Autorité environnementale

**Avis délibéré de l’Autorité environnementale
sur la zone d’aménagement concerté (ZAC)
« Gare des Mines – Fillettes » (75)
(actualisation de l’avis n° 2019-35)**

n°Ae : 2020-107

Avis délibéré n° 2020-107 adopté lors de la séance du 10 février 2021

Figure 2 : Principe de répartition des programmes au sein de la ZAC Gare des Mines - Fillettes. La légende est exprimée en m² de SDP (source : dossier)

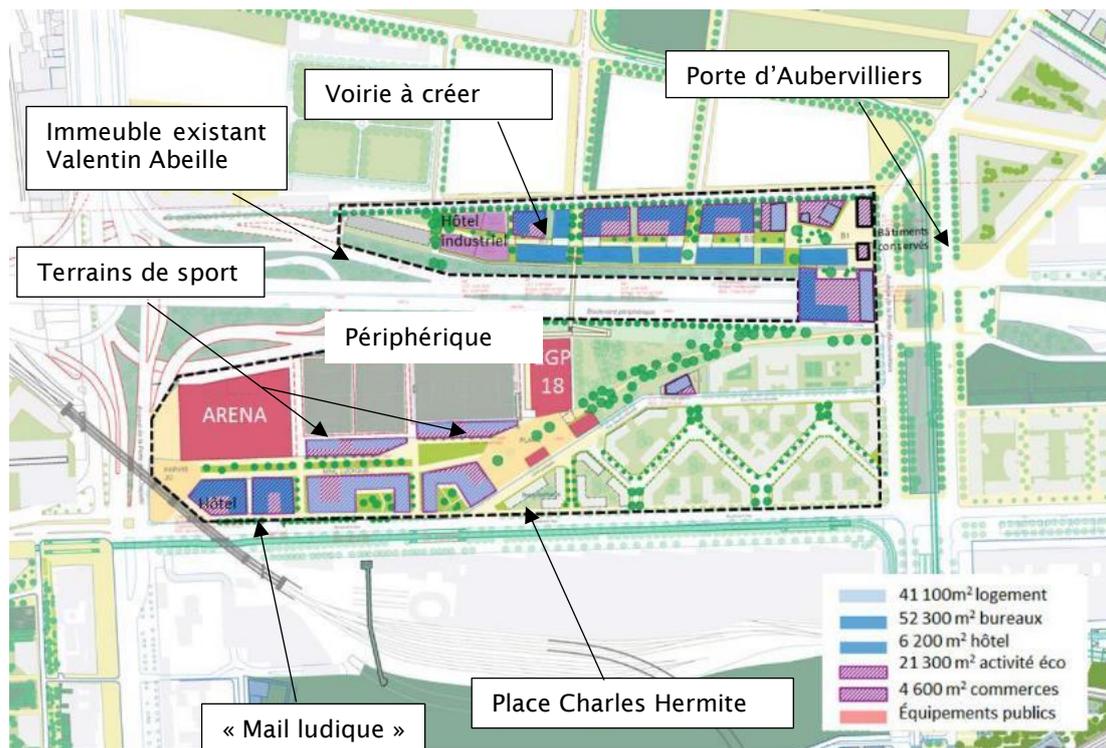
Les schémas de programmation figurant au dossier portent la mention « la réduction du lot devant l'ARENA au profit des espaces publics, désormais retenue, n'est pas représentée sur la figure ». En effet, l'aménagement d'un parvis plus « généreux », apte à gérer les flux piétons, les files d'attente, les entrées du bâtiment... et les contraintes réglementaires de sécurité (desserte incendie), s'est avéré nécessaire. Au vu des figures d'implantation, deux bâtiments seraient principalement concernés, dont l'un prévu pour des commerces. Il est indiqué que les vues d'ambiance présentées dans le dossier seront précisées par des études détaillées.

Aucune indication du dossier ne précise les conséquences de cette évolution sur la programmation, et les modalités de compensation de la perte de surface éventuelle de plancher correspondante. En tout état de cause, l'étude acoustique fait mention de futurs hôtels « au sud et à 20 m de l'ARENA ». Les hauteurs des bâtiments sont toujours envisagées sans autre précision « entre 25 et 31 m avec

Figure 4 : Concentrations en dioxyde d'azote (NO_2).
À gauche état de référence 2018 – À droite état projeté 2030 (source : dossier)

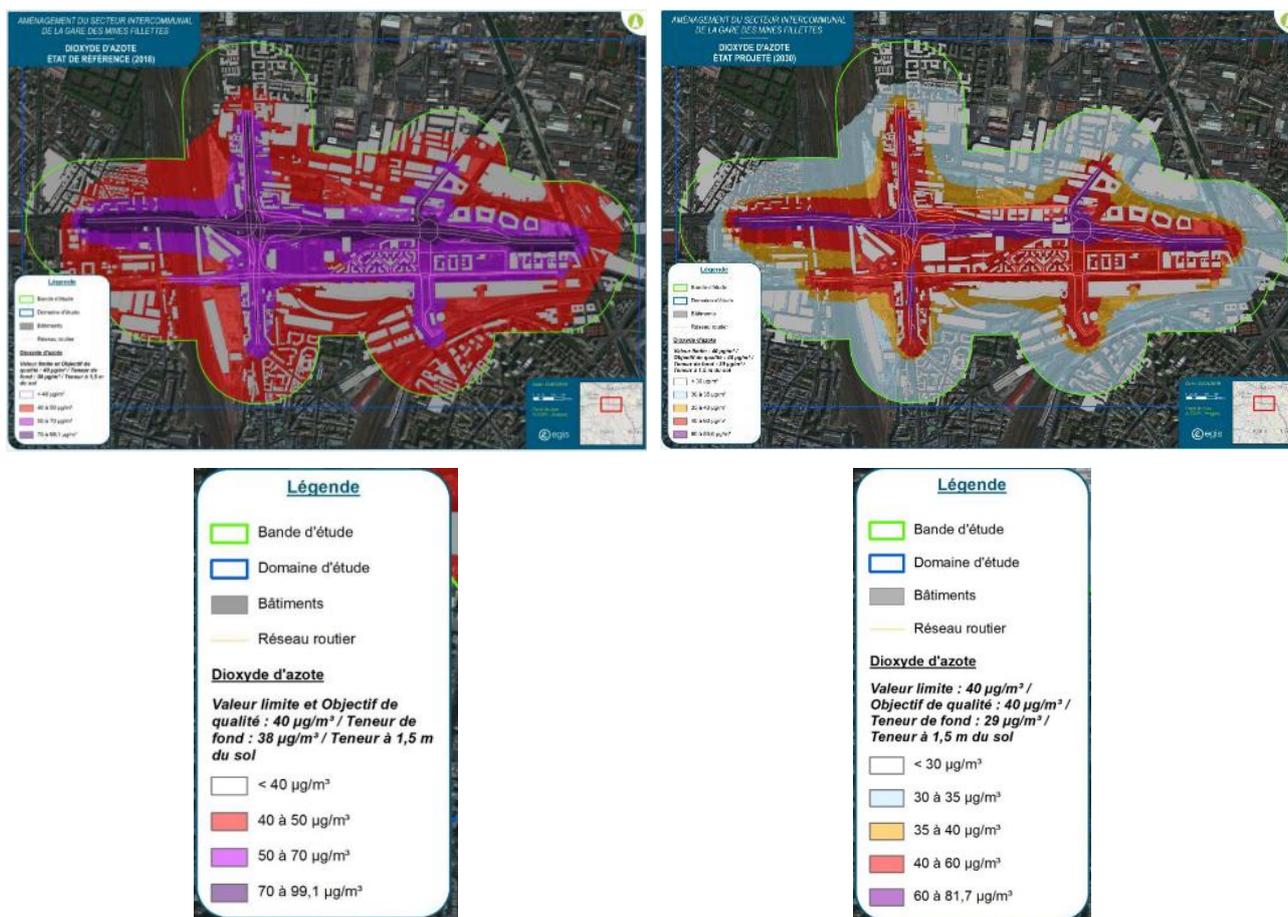
Les résultats confirment la situation préoccupante de l'intégralité du site de la ZAC¹⁵, tant pour l'état initial que pour l'état 2030 avec ou sans projet.

¹⁵ L'analyse de l'état initial n'évoque des dépassements que pour « certains » sites sensibles, se plaçant à l'échelle de la zone d'étude. Mais les cartes rendent bien compte de dépassements généralisés sur la totalité de la ZAC, donc sur la totalité des sites sensibles qui y sont situés, dont la crèche projetée.

En 2030 la teneur en dioxyde d'azote sur la ZAC ne respecte toujours pas la valeur limite, même si les superficies concernées par les dépassements les plus importants, en proximité des axes routiers, ont légèrement diminué.
